改善箇所説明図

クーラントリザーバーホース

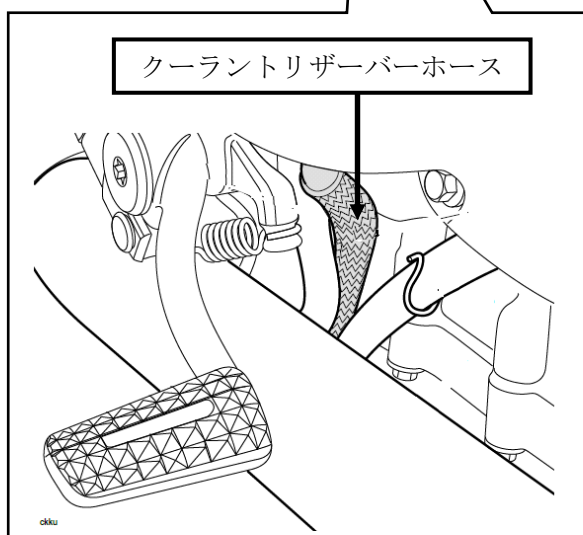
基準不適合発生箇所

クーラントリザーバーホースの組み付けが不適切なため、マフラーと接触しているものがある。そのため、当該ホースがマフラーの熱により損傷し、冷却水が漏れ、最悪の場合、後輪タイヤに付着し、転倒するおそれがある。

改善の内容

全車両、クーラントリザーバーホースの組み付けの状態を点検し、不適切な場合は適切に組み付け直す。なお、当該ホースが損傷しているものは新品に交換する。
